INFORME TÉCNICO DE FISCALIZACIÓN AMBIENTAL

CONDE DEL MAULE 4181 - EUROCORP

DFZ-2022-1375-XIII-NE

JUNIO 2022

Figura 7. Biombos acústicos y para evitar propagación del polvo.

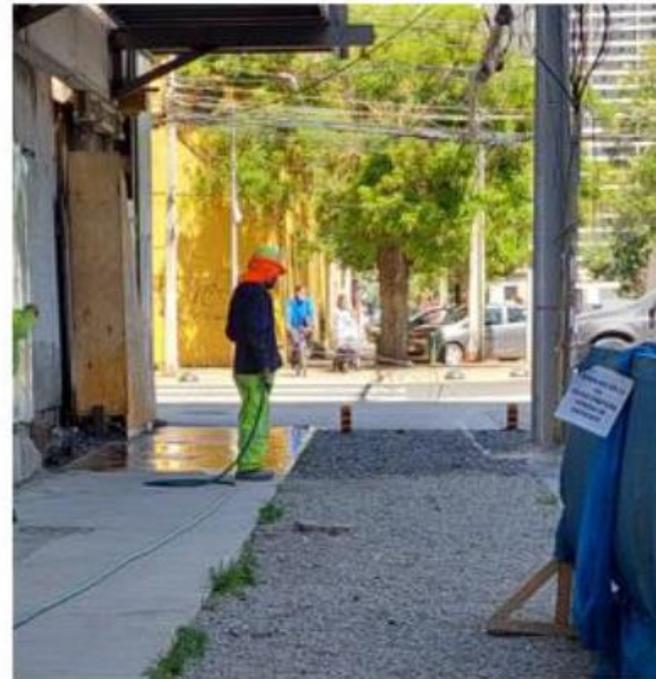
Se realizará diariamente la limpieza de las calles pavimentadas (en frente del proyecto, incluyendo veredas y calzadas).	Se entregan fotografías "Limpieza diaria de calles pavimentadas frente al proyecto" (Figura 4 y Figura 8), no obstante estas fotografías no se encuentran fechadas ni georreferenciadas.
Se humectarán los caminos no pavimentados por donde exista circulación vehicular de tal manera que se disminuya el levantamiento de material particulado, lo que se realizará a través de una hidrolavadora o vehículo similar que permita el riego de los caminos, en el frente del proyecto.	Se destina zona de lavado de ruedas a los camiones (Figura 6), sin embargo no se entregan medios verificadores de uso de hidrolavadora para la humectación de caminos no pavimentados. Cabe destacar que la fotografía no se encuentra fechada ni georreferenciada.
El recinto del proyecto debe contar con una barrera perimetral del tipo malla "raschel" u otra que impida la dispersión de polvo fugitivo. Ésta se instalará alrededor de todo el perímetro del recinto.	No se da cuenta de la implementación de malla raschel para la dispersión de polvo fugitivo en el edificio, únicamente se da cuenta de biombos acústicos de media altura compuestos de placa carpintera de 18mm, aislapol y malla raschel en su parte superior, para procesos de picado de losas y propagación de polvo (Figura 7). Esta fotografía no se encuentra fechada ni georreferenciada.

- Los biombos acústicos implementados no serían suficientes para atenuar el ruido producido dada su baja altura, además, la malla raschel es exclusivamente para la contención de las emisiones atmosféricas, no del ruido.

Figura 13. Placas de confinamiento acústico 2.

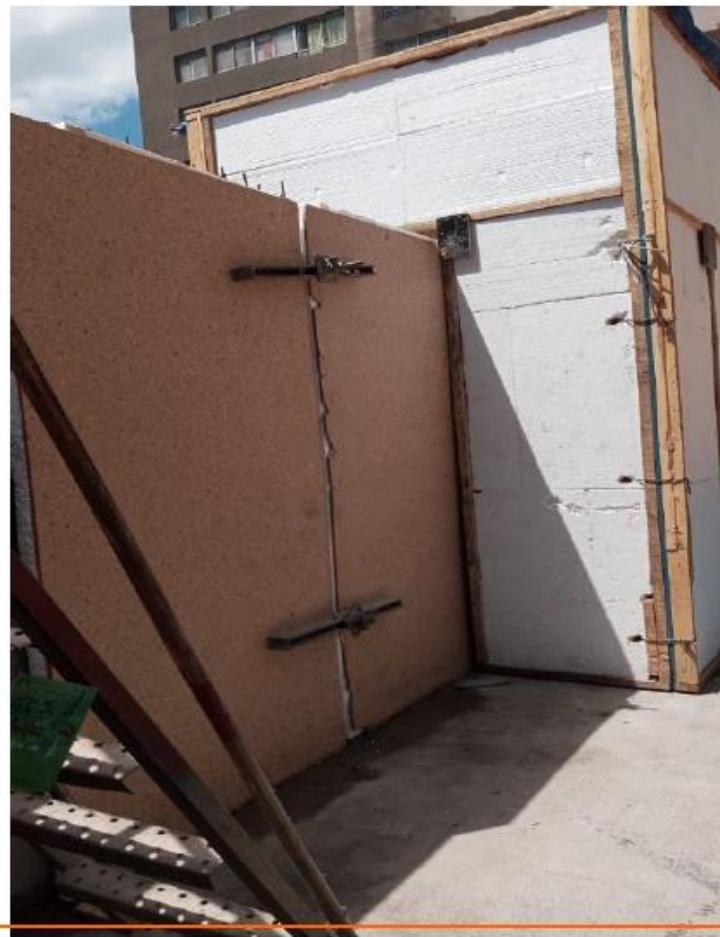
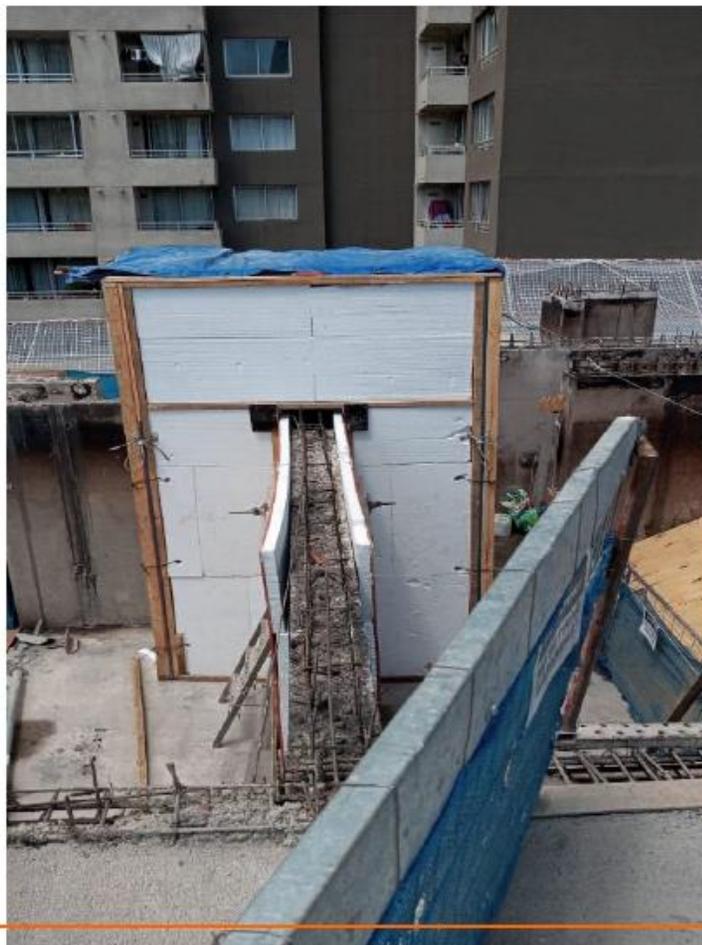
- No se entregan registros de capacitaciones.
- Al respecto de las medidas adicionales implementadas (caseta para picado de muros y placas de confinamiento), no se entrega la materialidad ni su ubicación.
